川内原発審査における汚染水問題

問題1. 川内原発では福島事故のような汚染水問題は審査されていない。福島汚染水問題を反映した設備や手順は求められていない。

3. 原子炉設置変更許可申請書の概要 (放射性物質拡散抑制) 3/6

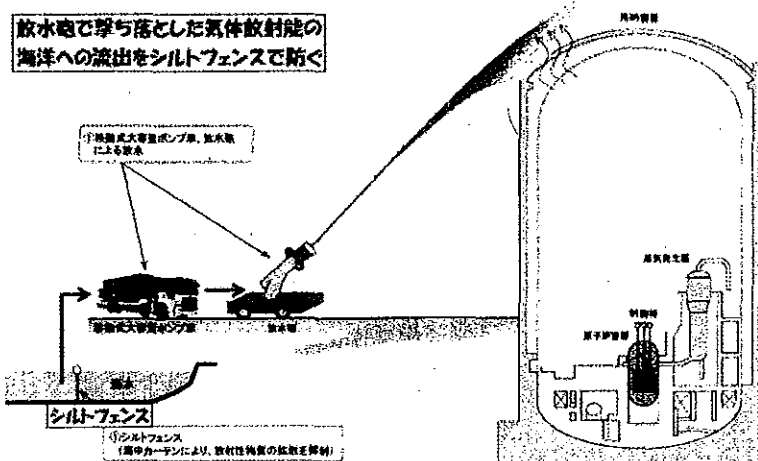
- ・規制委員会の審査書 p.351～357では、格納容器の破損は上部に限られているようで、端的には、格納容器上部に届く放水設備とシルトフェンスしか求められていない(右図)。
- ・この評価方式は、今年4月30日の布田発言と一致していて、福島事故のような汚染水は審査対象になっていない。

問題2. 設置許可基準規則55条では、格納容器の破損に至った場合を想定しているが、下部からの汚染水が流出するような破損は想定していないのか。なぜか。その根拠は。

- サンプルからの配管(次頁図)が破損したとき、汚染水は直接地面にしみ込むのでは？

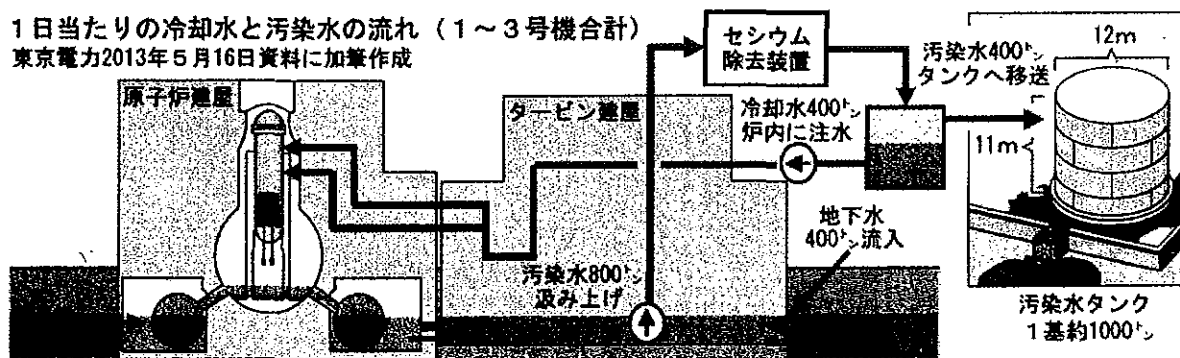
問題3. 福島第一原発1～3号機では、現に格納容器が破損して、デブリで汚染された冷却水が格納容器を貫いて流出しているのではないか。このことの確認。

その結果、海洋を汚染するような深刻な事態が起こっている（後の補足説明参照）。

2号機掘削ダクト凍土部の温度状況

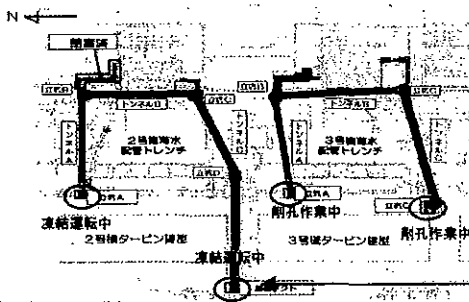
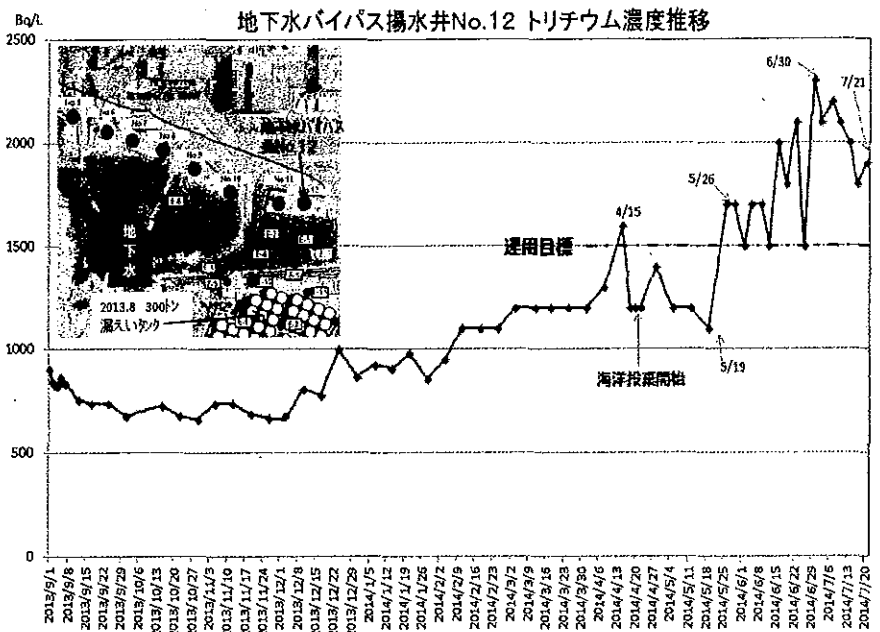
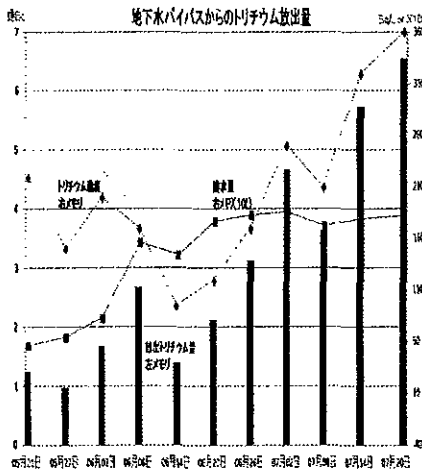
- ① 昨年8月の300トン漏れの影響は、揚水井No.12の濃度上昇となって現れている。海洋へ6日目ごとに汚染水が放出され、5～6億ベクレルのトリチウムが毎回放出されており、放出水のトリチウム濃度は次第に上昇している。
- ② タービン建屋とトレンチとの接合部の凍土方式はうまく行っていない。海側トレンチ内に滞留している高濃度汚染水が海洋に流出することが強く懸念されている（6月25日規制委、更田発言）。これでは1～4号機を囲む凍土方式がうまく行くという保証もない。
- ③ 1日に400トン+アルファの汚染水が発生し、ほぼ2日に1基のペースで汚染水貯蔵タンク（1千トン）が必要になる。昨年8月に300トン漏れを起こしたのと同じフランジ型タンクは全体の約7割を溜めているが、そこに中古品が使われていることが判明した。
- ④ 下部透水層からもトリチウムが検出された。
- ⑤ 要するに、汚染水は敷地内にあふれんばかりに溜まっており、今後もすさまじい勢いで溜まり続けることになるが、アルプスも絶えず事故を起こしているので、汚染水問題を解決する目途はまったく立っていない。海洋放出はやめるべきである。
